改善箇所説明図

前部側面方向指示器

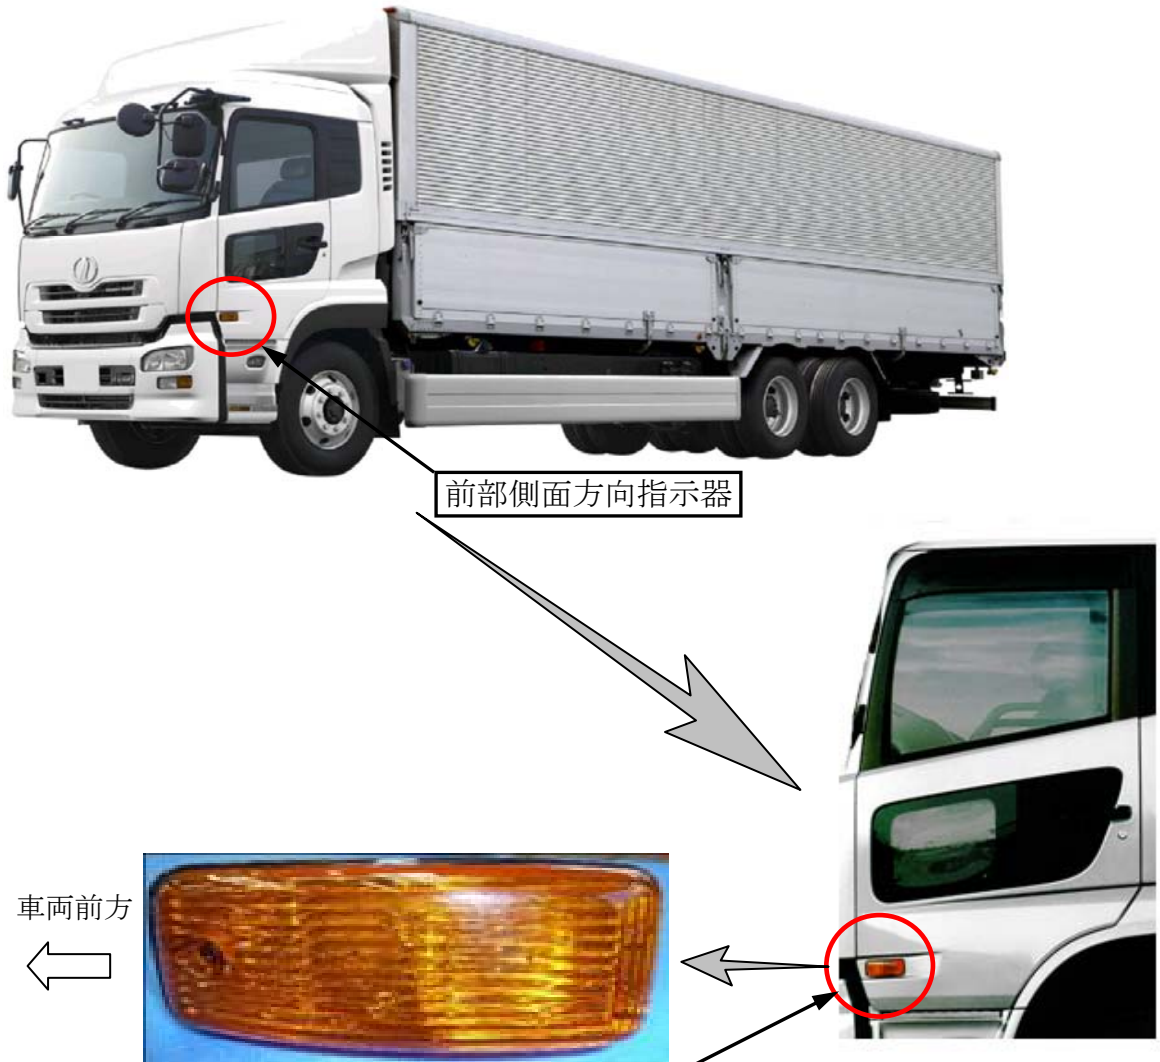
基準不適合発生箇所

前部側面方向指示器の製造工程が不適切なため、レンズ取付け部に隙間があり、当該方向指示器内に水が浸入するものがある。そのため、そのまま使用を続けると導通不良となり、点灯しなくなるおそれがある。

全車両、前部側面方向指示器を良品と交換する。

識別： 運転者席側ドア下部内側に、白色ペイントを塗布する。
